**Avis de la Mission régionale d'autorité environnementale  
de la région Nouvelle-Aquitaine  
sur le projet de réalisation d'un complexe photovoltaïque au sol  
à Samazan (47)**

n°MRAe 2019APNA31

dossier P-2018-7579

<b>Localisation du projet :</b>	Commune de Samazan (47)
<b>Maître(s) d'ouvrage(s) :</b>	Reden Solar
<b>Avis émis à la demande de l'Autorité décisionnaire :</b>	Préfet de Lot-et-Garonne
<b>En date du :</b>	19/12/2018
<b>Dans le cadre de la procédure d'autorisation :</b>	Permis de construire

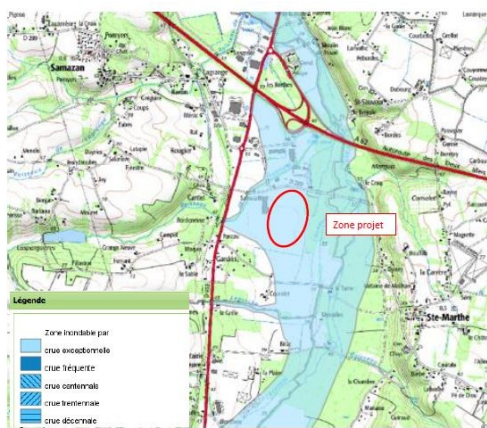
**Selon le dossier, le ruisseau longeant l'aire d'étude a été recalibré et fait office de fossé de drainage. La MRAe relève qu'il ne s'agit pas d'un fossé mais d'un bras de l'Avançot caractérisé comme cours d'eau au sens de la Loi sur l'eau.**

**Le dossier ne comprend aucune analyse de la compatibilité du projet avec le caractère inondable du site, ne serait-ce qu'en termes de réation d'embâcles (cf. Infra partie relative aux risques). La question du tassement des sols demande également à être approfondie, au regard de la réversibilité annoncée du projet.**

Source : extrait de l'étude d'impact p. 63

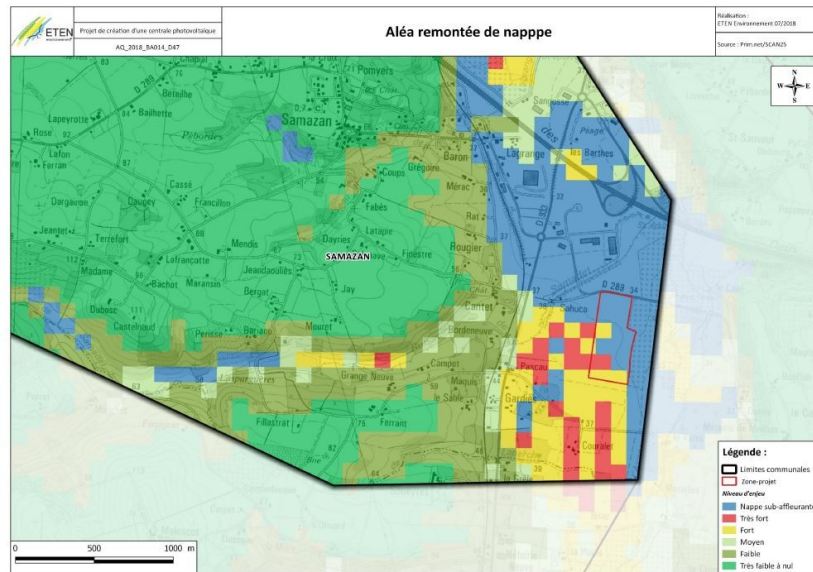
La majeure partie de la zone-projet est concernée par la présence d'une nappe sub-affleurante et présente un aléa évalué de niveau fort à très fort en ce qui concerne le risque de remontée de nappe.

L'étude d'impact met en évidence l'inondabilité partielle du site du projet.

**Une superposition de l'emprise du projet avec le zonage des zones inondables est attendu. La MRAE constate que dans le secteur les plus fortes hauteurs d'eau peuvent être supérieures à 2 mètres selon l'atlas des zones inondables de l'Avance de mai 2017. Des explications techniques spécifiques sont attendues dans le cas où le projet intersecterait de telles zones.**

**De plus, le fonctionnement des trackers en période de crue de l'Avance et du Samadet ne semble pas garanti. La position parallèle au sol est à optimiser en cas de risque inondation. En cas de défaillance du système, la position perpendiculaire au sol constituerait un obstacle majeur à l'écoulement des eaux.**
